REPÚBLICA DE PANAMÁ
MINISTERIO DE AMBIENTE

RESOLUCIÓN DEIA-IA-069 - 2023
De 20 de septiembre de 2023

Por la cual se resuelve la solicitud de evaluación del Estudio de Impacto Ambiental (EsIA), Categoría II, correspondiente al proyecto: **DISEÑO, CONSTRUCCIÓN Y FINANCIAMIENTO DE CALLES Y ALCANTARILLADO DE MACARACAS, PROVINCIA DE LOS SANTOS, "REHABILITACIÓN DEL CAMINO EL PÁJARO, CONSTRUCCIÓN DE PUENTE Y CAJÓN VÍA LOS HIGOS"**, cuyo promotor es el **MINISTERIO DE OBRAS PÚBLICAS.**

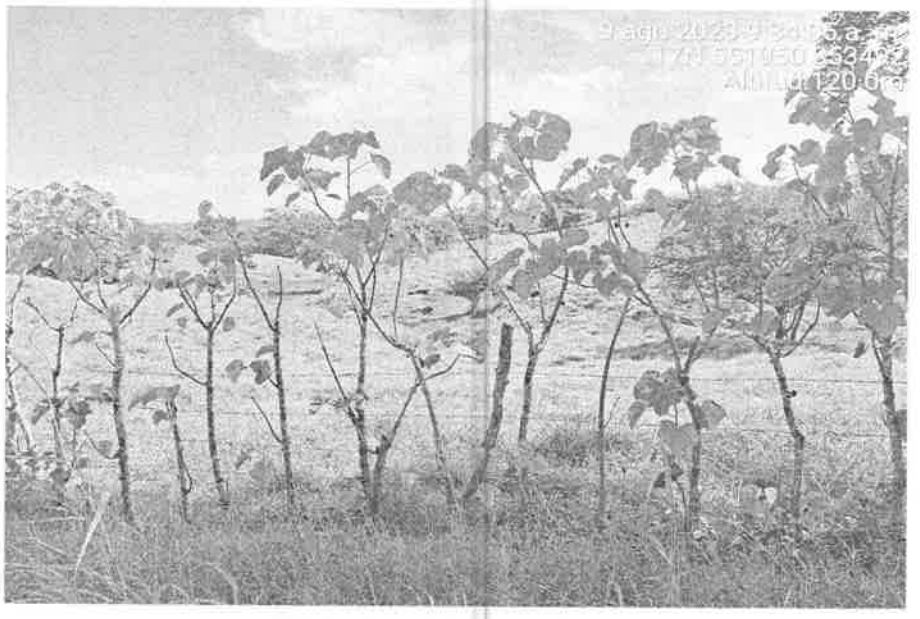
Coordenadas	Evidencias Fotográficas
551946 E 853484 N	 **Foto No. 1:** Finca contigua al alineamiento del proyecto donde a 100 mts se evidencia el inicio de la quebrada.

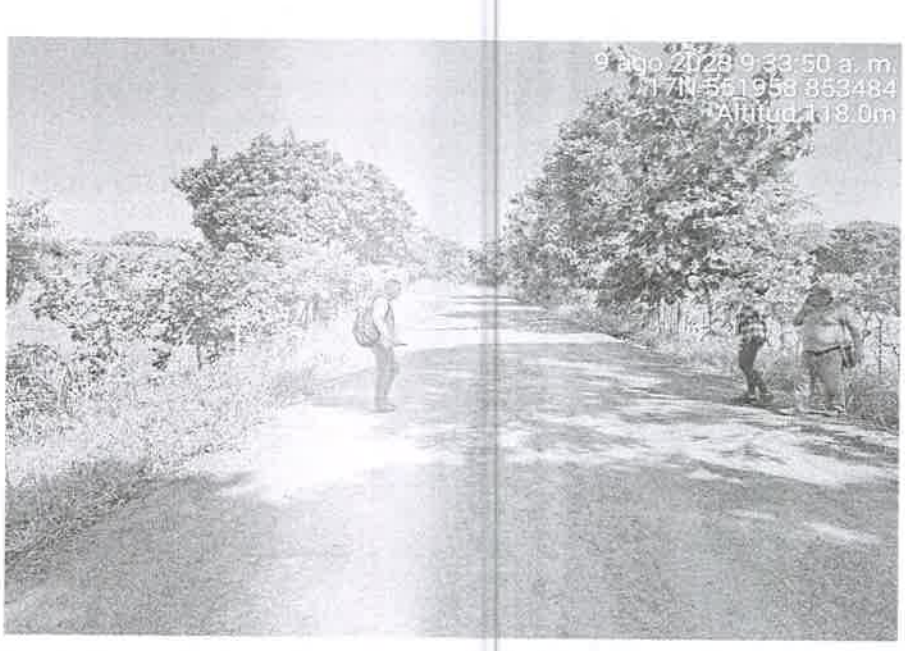
551950 E 853492 N	 **Foto No. 2:** Finca contigua al lado izquierdo del alineamiento del proyecto donde no hay evidencia de quebradas solo un abrevadero al final de la imagen.
551903 E 853261 N	 **Foto No. 3:** Inicio de la quebrada la cual aún se mantiene seca, sin corriente de agua.

Figura 1 corriente versus carretera.

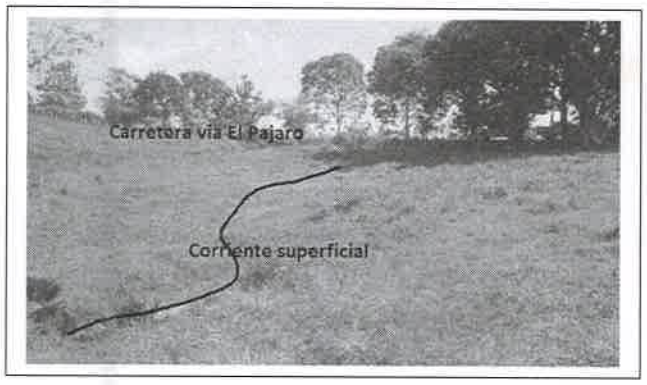
DATOS Y VISTOS EN LA INSPECCIÓN: el día de hoy 9 de agosto estuvimos en el punto donde supuestamente atraviesa esta quebrada la carretera, y confirmamos que es imposible que eso ocurra, la altura a la cual está la carretera es muy superior a la finca aledaña de donde supuestamente debe salir el agua, además no existe ninguna estructura un puente ni vado ni nada que ayude al agua a correr desde su supuesto nacimiento hasta rio Cacao a unos 295 metros de distancia.
Nuestros sistemas de GPS registran alturas sobre el nivel del mar de 101-103 metros, y las fincas laterales a la carretera están a más bajo nivel (ver figura 1), de manera que la supuesta quebrada jamás podría atravesar la carretera, en síntesis esta quebrada la ubicamos naciendo en la finca al sur de la carretera y se conflagra como quebrada a unos 100 metros de esta carretera, al día de hoy totalmente seca sin cauce alguno.

Recomendaciones: reconocer la quebrada al otro lado de la carretera a unos 100 metros de esta, hacia rio Cacao o sea en finca al sur de la carretera, y que existe error en el mosaico de Tommy Guardia ya que la corriente de agua jamás podría atravesar la carretera por asuntos de topografía.

5.1 Capa 1:50000 4039-II-Macaracas

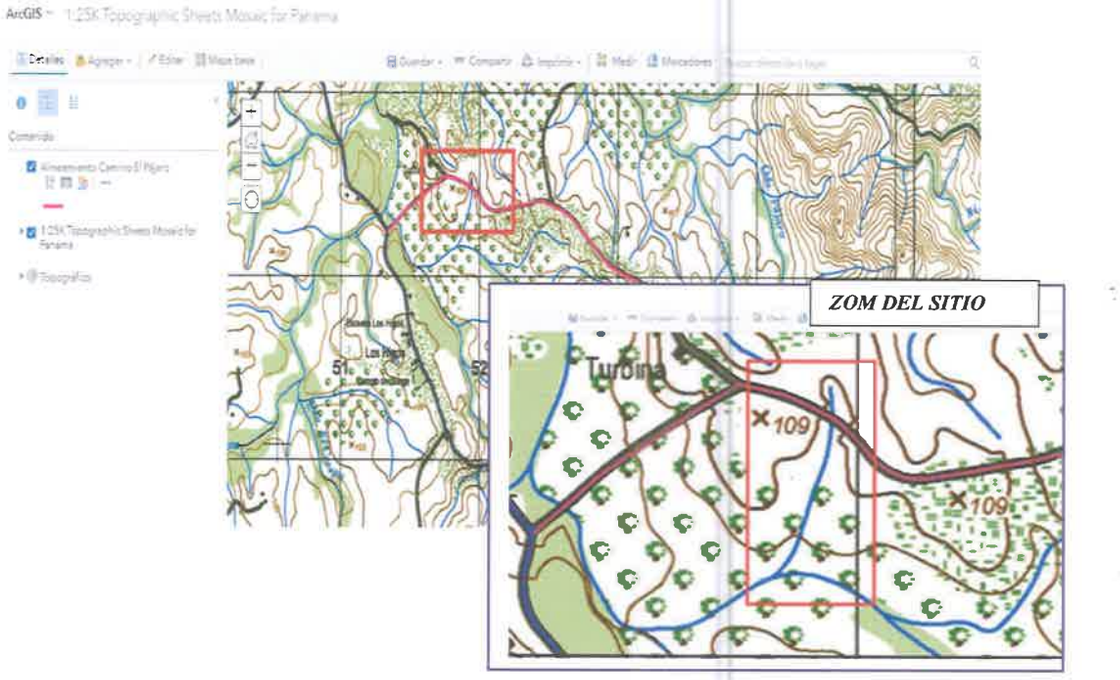
Observación: en esta capa **NO** se observa, la Quebrada Sin Nombre, en el tramo donde la identifica el informe de la Dirección de Seguridad Hídrica (recuadro negro), la imagen solo muestra el Río Cacao, cruce donde se ubicará el puente, de igual forma en esta imagen de la carta topográfica lo que se ubica en este recuadro de la zona, es el camino que se utilizaba en esa época ya que el actual alineamiento no existía.

5.2 Capa 1: 25000 4039_II_SE

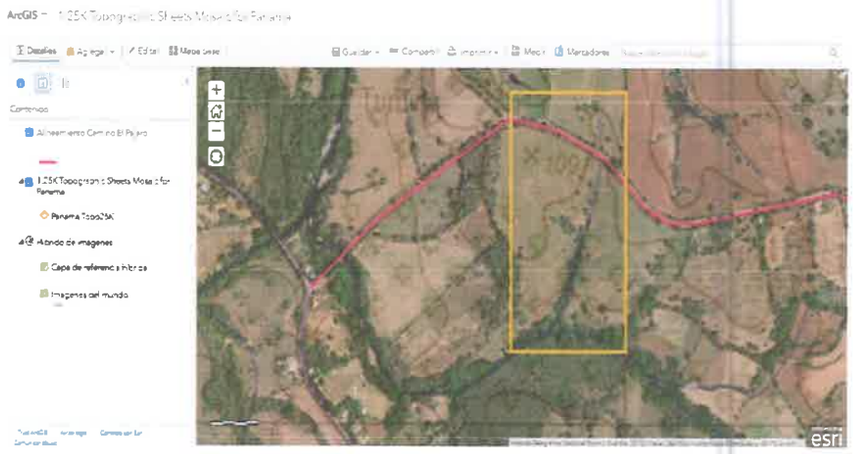
Observación: en esta imagen de la capa, **SI,** se observa la denominada Quebrada Sin Nombre en el tramo donde lo identifica el informe de la Dirección de Seguridad Hídrica (recuadro rojo), adicional el cruce donde se ubicará el puente y el Río Cacao sigue su curso paralelo al camino con una mayor cantidad de afluentes que no son visibles en la capa anterior.

Se observa que entre ambas capas existe plena discrepancia con respecto a la ubicación de la Quebrada Sin Nombre.

Figura #35. Red Hídrica en el Área del Proyecto.

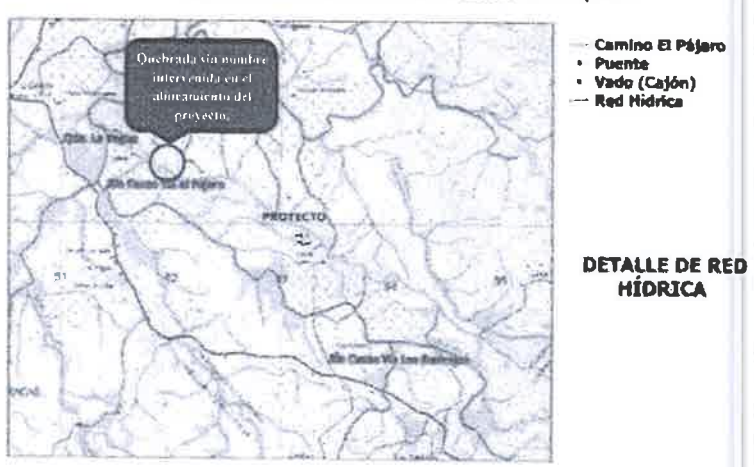
Sin embargo, en la página 105 del EsIA se encuentra la Figura #35, la cual evidencia que el lineamiento del proyecto interviene dos secciones del río El Cacao y en una sección de una Quebrada sin nombre.

Figura #35. Red Hídrica en el Área del Proyecto.

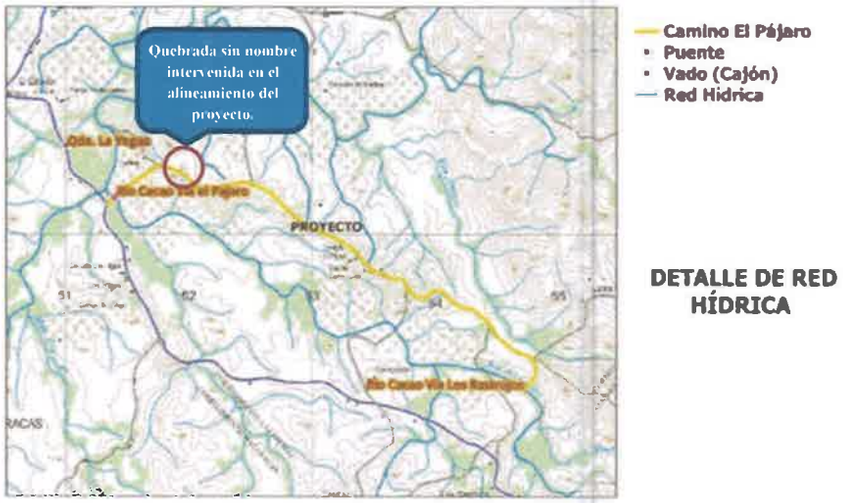
Sin embargo, en la página 105 del EsIA se encuentra la Figura #35, la cual evidencia que el lineamiento del proyecto interviene dos secciones del río El Cacao y en una sección de una Quebrada sin nombre.
